Modulo per la presentazione delle osservazioni per i piani/programmi/progetti sottoposti a procedimenti di valutazione ambientale di competenza statale

ID: Codice procedura (ID_VIP/ID_MATTM):10844

Impianto per la produzione di energia elettrica da fonte eolica, costituito da 6 aerogeneratori della potenza complessiva di 37,2 MW, un sistema di accumulo da 25 MW e relative opere connesse in località "Rempillo" nel comune di Pitigliano (GR).

TESTO DELLE OSSERVAZIONI

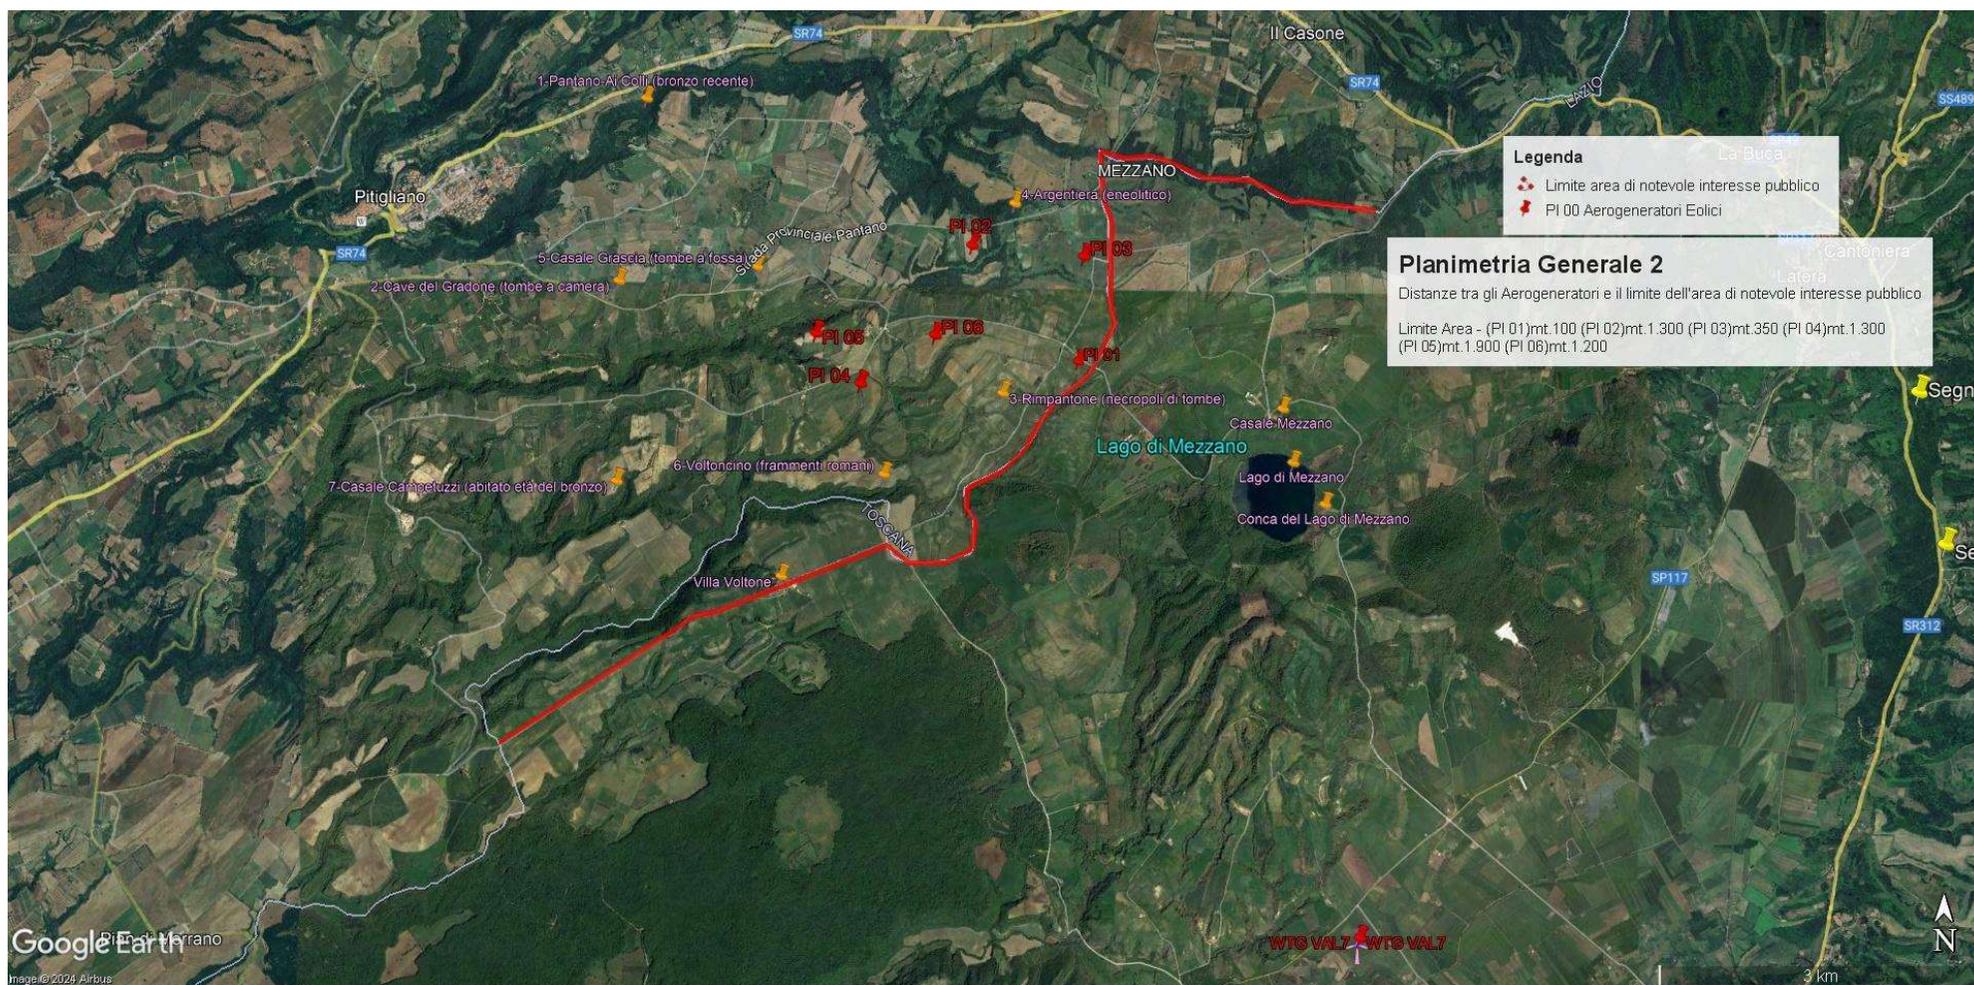
- 1) **OSSERVAZIONE N. 1 : AREA dell'IMPIANTO EOLICO NON IDONEA ai sensi dell'art. 20 com. 8 lettera c quater del Decreto Legislativo n. 199/2021 e ss.mm.ii.**
- 2)
- 3) **PREMESSA: Normative e Giurisprudenza amministrativa.**

In sintesi, visti l'art. 20 comma 8 lettera c) quater del D.Lgs n 199/2021 e le Linee guida nazionali appena citate, considerato l'enorme impatto dell'impianto eolico industriale denominato "Rempillo" sulla zona paesaggistica di notevole interesse pubblico ben individuata nelle immagini n.1 e n. 2 e sui Beni Culturali evidenziati nell'immagine n. 3 dell'Allegato alle presenti Osservazioni, per la collocazione delle pale P04 e P05 direttamente all'interno del perimetro di un'area archeologica e per gli impatti anche sull'area intermedia e vasta dei pregiati territori laziali della Tuscia settentrionale e in particolare di quelli del pitiglianese ricco di emergenze agricole, naturalistiche, storiche e archeologiche del periodo etrusco ma non solo, si chiede che venga negata l'autorizzazione all'insediamento dell'impianto eolico denominato "Rempillo".

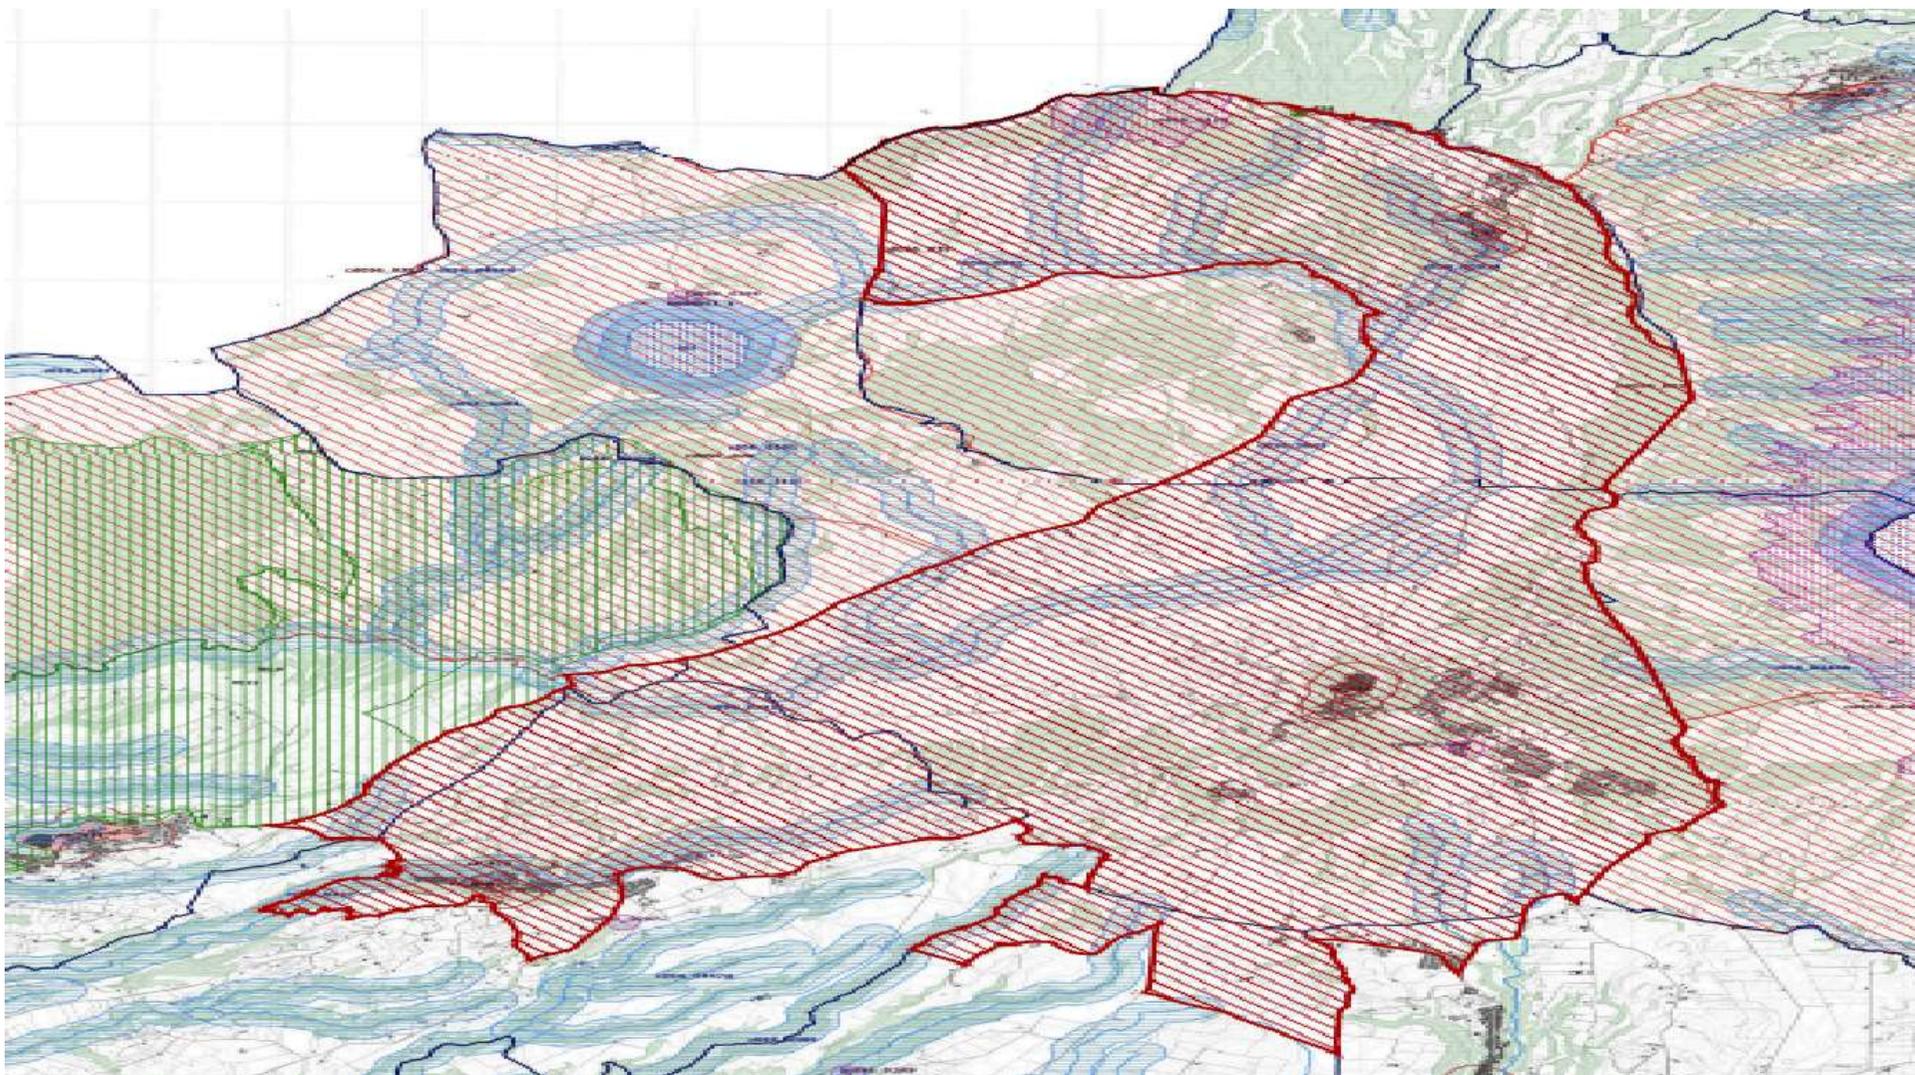
IL Decreto ministeriale dello Sviluppo economico del 10.09.2010, come già visto, attribuisce alle Regioni il compito di individuare le aree e siti non idonei alla installazione di specifiche tipologie di impianti". Mentre si scrive, le Regioni ancora non hanno potuto legiferare e vige il regime transitorio di cui all'art. 20 comma 8 del D.Lgs 199/2021. Tornando alle Linee guida, l'allegato IV dedica il paragrafo 3 agli impatti visivi e quelli sui Beni Culturali, Paesaggistici, Naturalistici e Culturali, ecc. Viene detto che la valutazione dell'impatto visivo dovrà essere effettuata tenendo conto "**degli elementi caratterizzanti e qualificanti il paesaggio, effettuata alle diverse scale di studio (vasta, intermedia e di dettaglio...**". Le analisi debbono non solo definire l'area di visibilità dell'impianto eolico industriale, **ma anche il modo in cui l'impianto viene percepito all'interno del bacino visivo**. Le analisi visive debbono inoltre tener in opportuna considerazione **gli effetti cumulativi derivanti dalla compresenza di più impianti**". Nella Relazione Paesaggistica e nello Studio di Impatto Ambientale prodotte dalla proponente non sono citati dei vincoli paesaggistici di notevole interesse pubblico ex articolo 136 del Codice dei Beni Culturali (Conca del Lago di Mezzano e territorio circostante e "*Ambito paesaggistico, geologico e geomorfologico dell'orlo della caldera*

di Latera ...” già citati) e tantomeno viene detto che i sei aerogeneratori sono ubicati all’interno delle fasce buffers dei tre chilometri del primo vincolo nominato e di altri beni naturalistici, come già evidenziato, anche di interesse internazionale per l’avifauna. Come non vengono citati gli impianti eolici in progetto al MASE nel territorio di Valentano (ancora in verifica amministrativa), gli impianti del minieolico su territorio farnesano (3 Torri alte 60 metri) già installate in località Poggio del Crognolo (Farnese), l’impianto eolico industriale “Vallerosa” (7 aerogeneratori alti 200 metri e larghi 158 metri) in procedura VIA presso la Regione Lazio, gli impianti del minieolico già presenti a Valentano, Cellere e Piansano e i due progetti in procedura VIA alla Regione Lazio di 10 aerogeneratori complessivi alti 200 metri nel Comune di Ischia di Castro. La valutazione del cumulo non prende neanche in considerazione gli impianti industriali di fotovoltaico e agrivoltaico in progetto a Valentano, Ischia di Castro, Cellere. L’impianto geotermico in procedura Via al MASE, progettato nella Caldera di Latera.

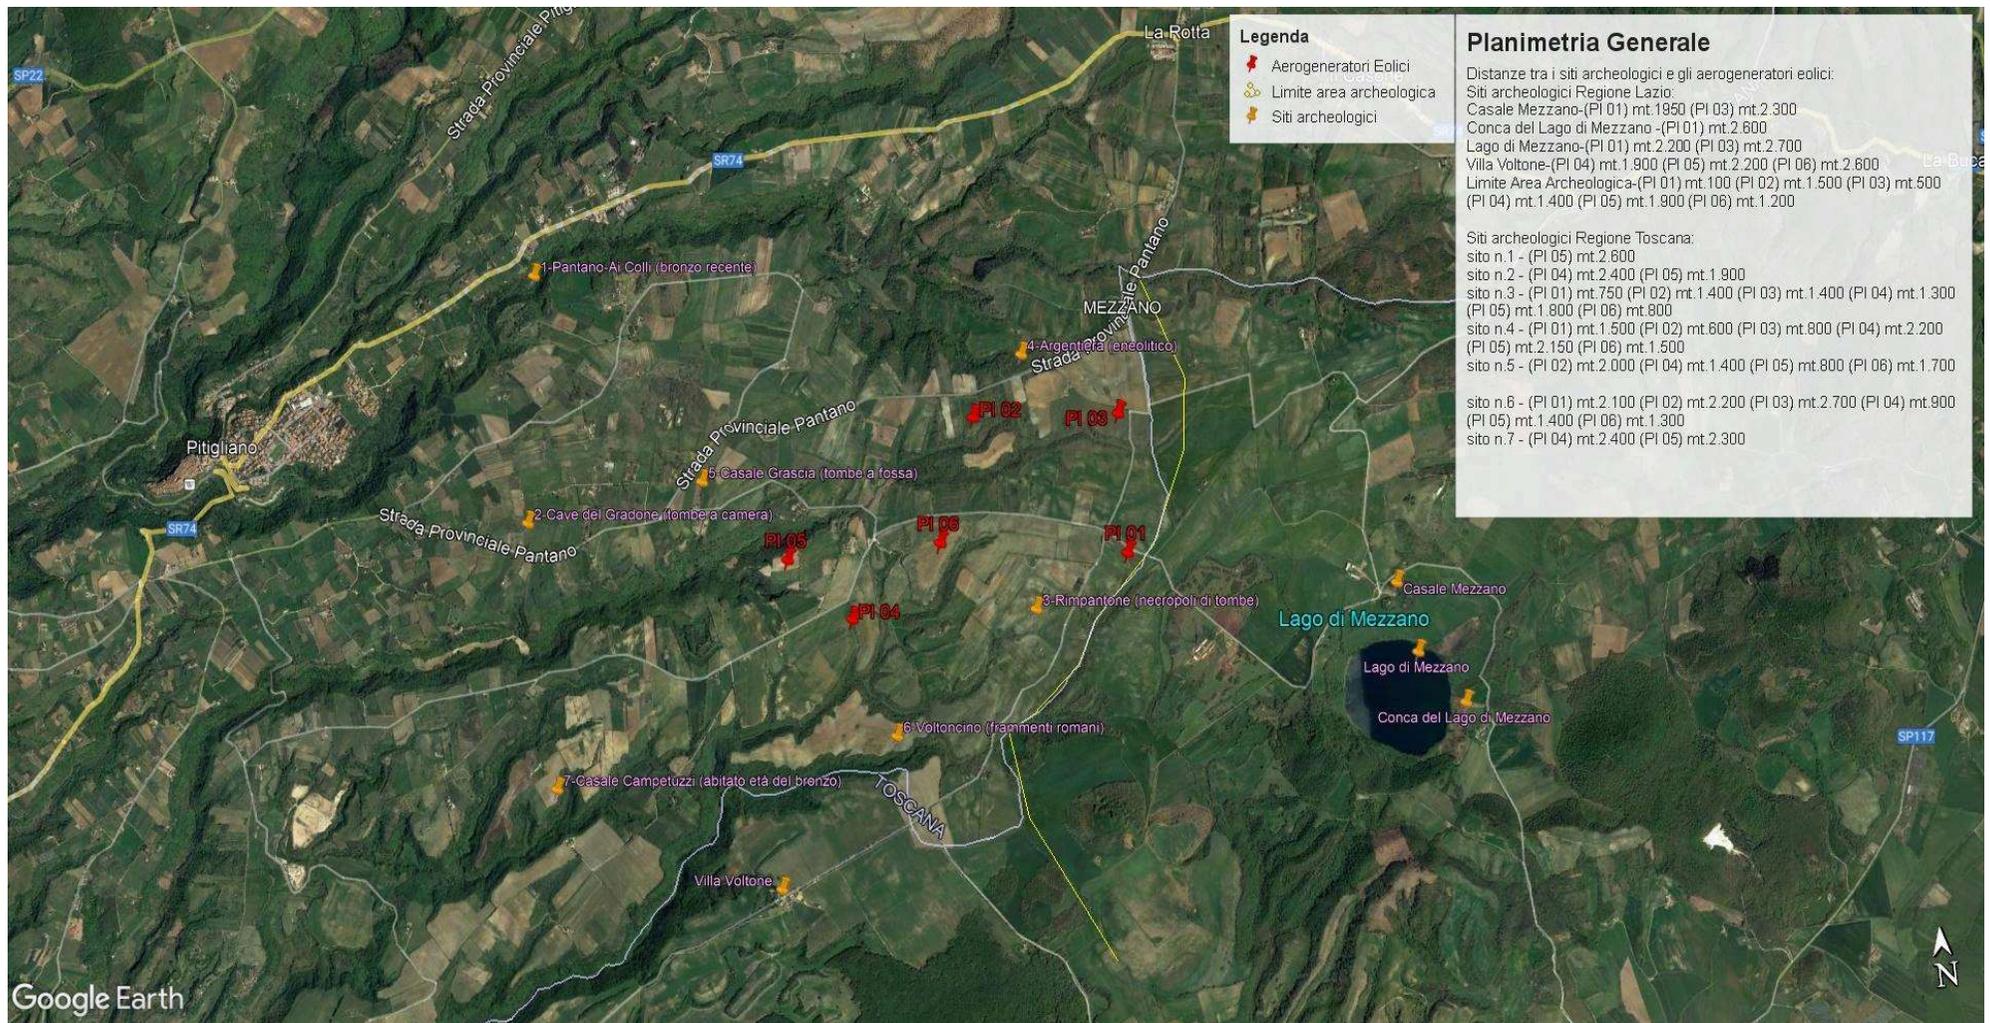
Inoltre, la zona in cui insisterebbe l'impianto eolico industriale Rempillo è compresa nelle fasce di rispetto di 3 km di diversi beni archeologici tutelati dalla parte II del Codice dei Beni Culturali (vedi Allegato, immagine n. 3). Inoltre le pale P04 e P05 ricadono all'interno di un'area archeologica che la Proponente vorrebbe cancellare per il semplice fatto che non è riportata nel documento regionale ma

- h) Le zone di interesse archeologico evidenziate nell’immagine n. 3 a cui si aggiungono anche l’importante abitato protostorico di Sorgenti della Nova e Ruderì del Castello altomedioevale che si trovano a circa 4 km dalle aree in cui è stato progettato l’impianto eolico industriale. Poco più lontano i resti del castello medioevale “Morroneccio”. Nell’area vasta le preziose necropoli eneolitiche (Poggi Alti) ed etrusche di Pitigliano, Sovana e Sorano.
